Betreft: verzoek om intrekken subs. actualisatie WABO vergunning Hazenhorstweg 1-3 Sevenum
Mijn kenmerk: P028/HBer.Sev

wordt u verzocht om intrekking en subsidiair actualisatie van de door u verleende WABO vergunning d.d. 30 augustus 2016 op vergunningaanvraag ten name van Mts J.G. en H. van de Goor voor een veehouderij gelegen aan de Hazenhorstweg 1-3 te Sevenum.

bron: milieutekening

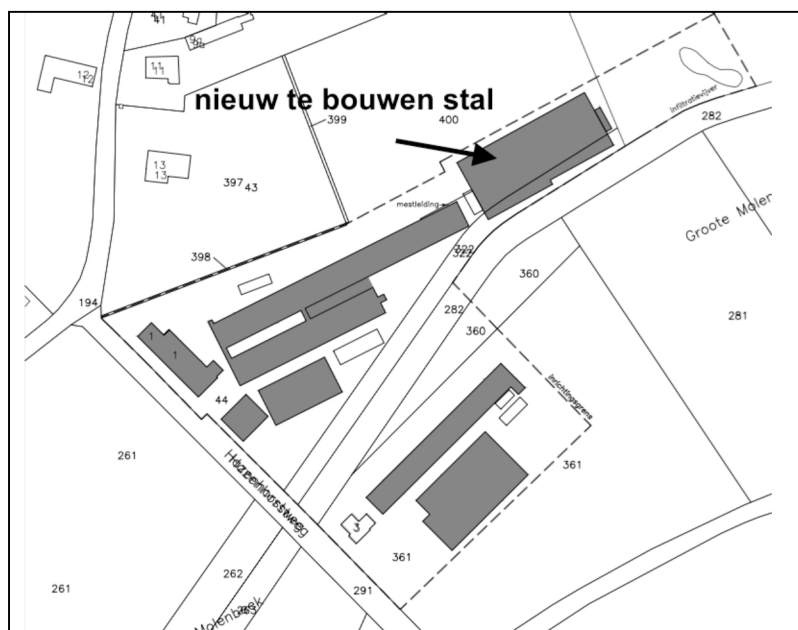
Het nieuw te realiseren bouwwerk is geprojecteerd aan de oostzijde van het perceel.

Deze te bouwen stal betreft stal 8. Het bouwwerk heeft mede betrekking op het realiseren van een luchtwasser type BWL 2006.14 (V3). Dit luchtwassysteem betreft een gecombineerd luchtwassysteem. Aan dat systeem wordt een 85 % ammoniakemissiereductie toegeschreven met chemische wasser (lamellenfilter) en waterwasser. Zie milieutekening, en ook elders in de vergunningaanvraag.

Indien de geuremissiefactor voor de aan de Hazenhorstweg vergunde luchtwasser wordt gelijkgesteld met die van een chemische luchtwasser dan treedt tenminste een tweevoudig hogere (!) geuremissie op vanwege die nieuwe stal dan waar in het vergunning was uitgegaan.

De bovengenoemde bevindingen zijn naar het oordeel van appellant buitengewoon ernstig. Als feit moet worden vastgesteld dat niet gerekend had mogen worden met de geuremissiefactor die aan luchtwassysteem BWL 2006.14 wordt toegeschreven. Althans, gegeven de feiten die thans voorliggen kan het vergunningbesluit onmogelijk ongewijzigd in stand blijven.

U wordt verzocht de vergunning in te trekken, dan wel de vergunning zodanig te wijzigen dat de vergunde bedrijfsvoering tenminste voldoet aan de wettelijke eisen van de Wet geurhinder en veehouderij, gebaseerd op de meest actuele milieuzinachten.
